Demande d'examen au cas par cas préalable à la réalisation éventuelle d'une évaluation environnementale
Aménagement de l'esplanade du marché, des Quais de l'Yonne et du mail.

Note complémentaire

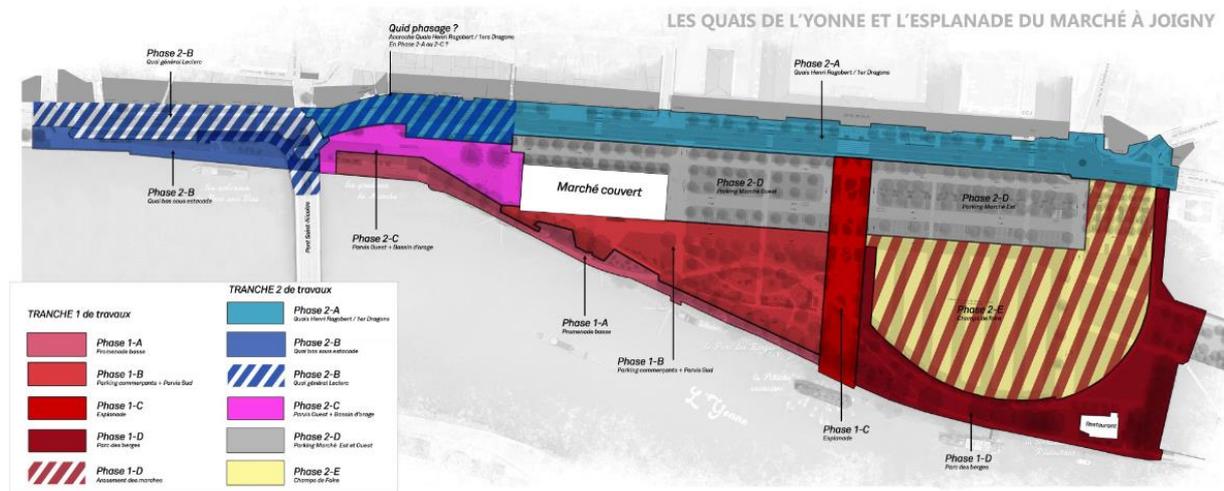
- Rubrique 4.1 : Préciser les travaux envisagés (démolition, désimperméabilisation, création parking, parc ombragé...). Indiquer la surface qui sera imperméabilisée et la surface de plancher créée (guinguette, halle du marché...)

Le projet consiste à la réfection des espaces publics et notamment leur désimperméabilisation et leur végétalisation. Les parkings existants seront conservés ou déplacés et feront l'objet d'un marquage au sol afin d'optimiser au mieux des poches de stationnements anarchiques. L'ensemble sera à terme désimperméabilisé. Les arbres existants sur les poches de stationnements sont dans un état pathologique avancé d'après un diagnostic des arbres. Ils seront au mieux conservés et pour ceux en mauvais état renouvelés. Un parc ombragé sera aménagé à l'arrière de la promenade basse des berges, sur une surface qui est pour l'heure imperméabilisée.

Les surfaces de plancher créées correspondent à :

- **installation d'un bloc toilette dans le parc : 7m²**
- **Création d'un local de stockage de matériel pour événementiel : 7m² - il sera juxtaposé au bloc sanitaire et l'extérieur de l'ensemble sera traité pour former une esthétique cohérente intégrée au paysage**

Concernant la Guinguette ou les kiosques sur le parvis du marché, ils constituent des équipements amovibles qui peuvent être démontés. -> pas de surface de plancher créée

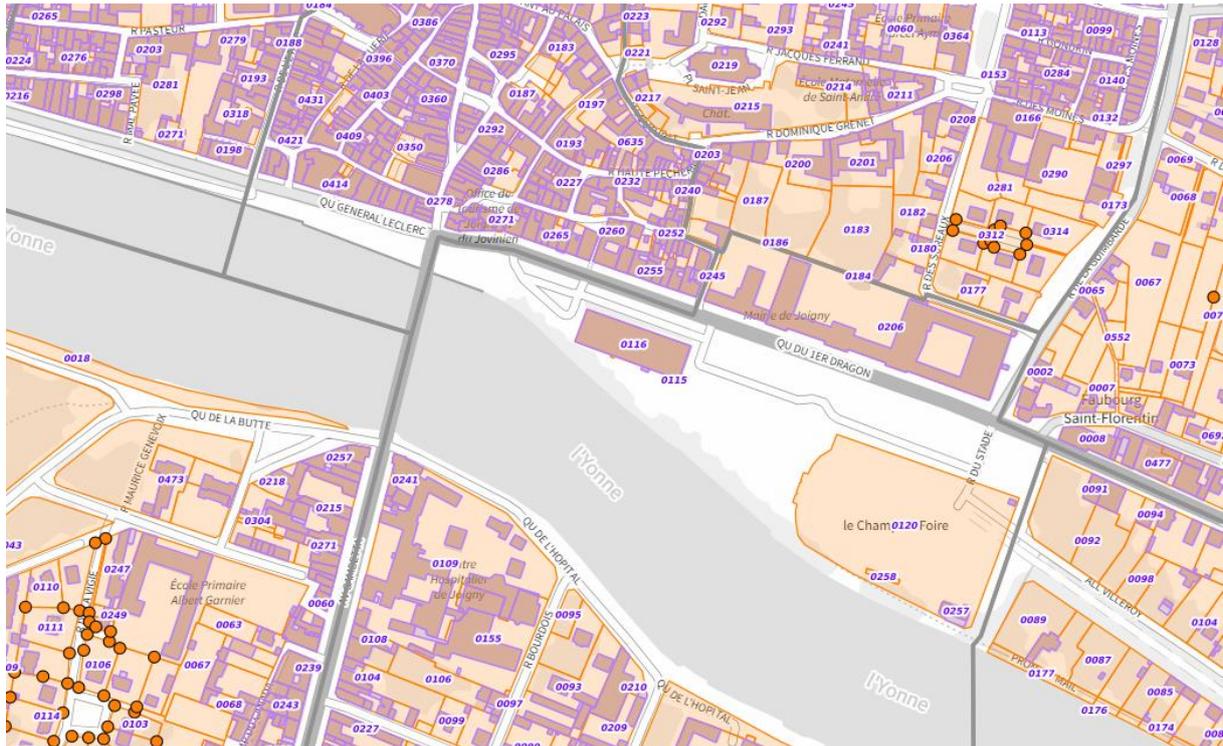
- Rubrique 4.6 : Indiquer les parcelles cadastrales concernées par le projet

Il s'agit principalement du domaine public ainsi que des parcelles AZ115, AZ116, AZ120, AZ257 et AZ258.
